## PGT/PGTU

### REPLICHE DEL COMITATO ALLE CONTRODEDUZIONI DELLA AMMINISTRAZIONE COMUNALE

**Piazza IX Novembre (fondo di via Caviaga)  
Vista A**

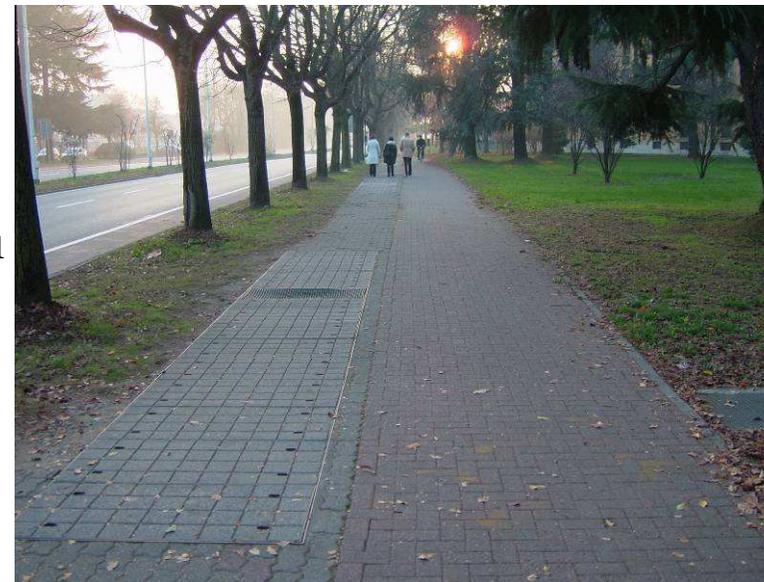
La via Caviaga è parte di una Isola Ambientale, il che impone anche il rispetto della prescrizione di cui il punto 3.1.2 del DM 24/06/1995 (*Le isole ambientali in questione, anche se periferiche, sono tutte da considerare come aree con ridotti movimenti veicolari...*). I dichiarati provvedimenti interessanti via Caviaga non rispettano per nulla questa prescrizione poiché, nonostante quanto è stato esposto ai punti **4.8** e **4.9** delle Osservazioni del Comitato, continua ad essere ignorato il principale e ben conosciuto problema di fondo della via Caviaga, che non è quello che l'Amministrazione definisce *“sosta parassitaria”* (termine che da l'unica certezza di riferirsi alla sosta ma che necessiterebbe di approfondimento per comprenderne il significato) ma è quello del traffico delle auto *“pendolari”* provenienti dall'interno e dall'esterno della città che percorrono avanti/indietro la via Caviaga per caricare o scaricare passeggeri della M3 di Milano e che solitamente non parcheggiano ma intasano la piazzetta terminale e provocano problemi di circolazione in tutta la via oltre che inquinamento e rumore.

**Via Fermi – Aspetto generale**

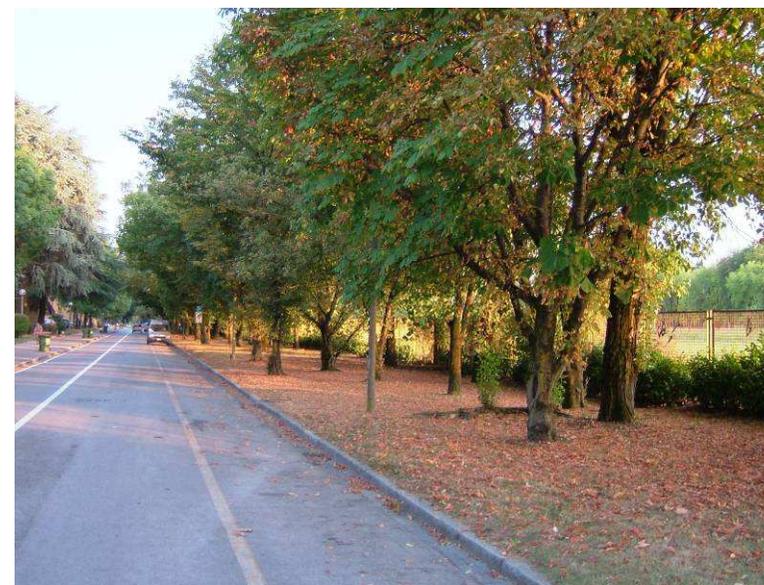
La attuale larghezza della carreggiata di via Fermi è di 7m e la fascia boschiva di 9,35, metro alla mano. Il previsto allargamento della strada a 10 m più il nuovo marciapiede (si suppone di 2m) lascerebbe una aiuola residua di ca. 4m, sufficiente per una fila ordinata di nuovi alberi ma con distruzione totale o quasi delle alberature esistenti (foto F02 ed F03) stravolgendo l'aspetto caratteristico del luogo. Nella controdeduzione l'Amministrazione afferma che *"la modifica della sede stradale è compatibile con il mantenimento delle alberature esistenti"* ma, come dimostrano i numeri, è questa una affermazione di fantasia. Ribadiamo quindi quanto espresso ai punti **4.2**, **4.3** e, in specifico sulla isola ambientale, ai punti **4.6** e **4.7** delle Osservazioni del Comitato.
